Mission régionale d'autorité environnementale

Avis sur le projet de centrale photovoltaïque au sol à Illange et Bertrange (57) porté par EDF Renouvelables France

n°MRAe 2020APGE63

Plan du projet

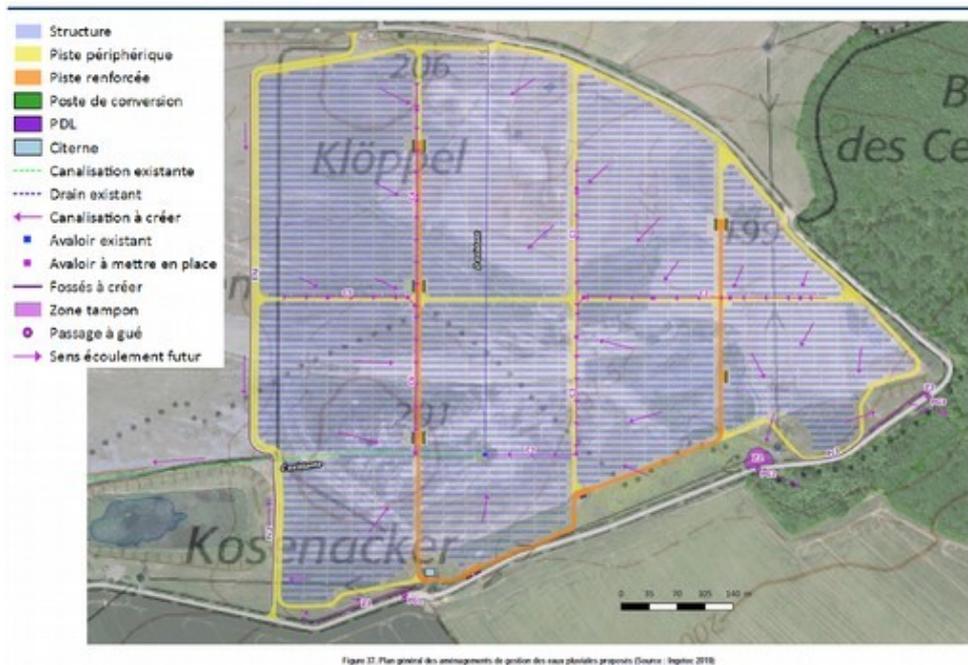
L'Ae s'étonne des paramètres importants mais encore incertains relevés à ce stade du projet (moyens de fixation des tables, nombre de panneaux, espacement entre les tables, études non réalisées, type d'entretien...).

Elle recommande de démontrer que les pieux relèvent de la meilleure technologie pour la protection de l'environnement à cet endroit, qu'ils ne vont pas augmenter le risque de pollution de la nappe, notamment en cas d'incendie, et à défaut, de privilégier des fondations non invasives, par exemple et si l'expertise de terrain « zone humide » le permet, sur longrines ou massifs en béton posés au sol.
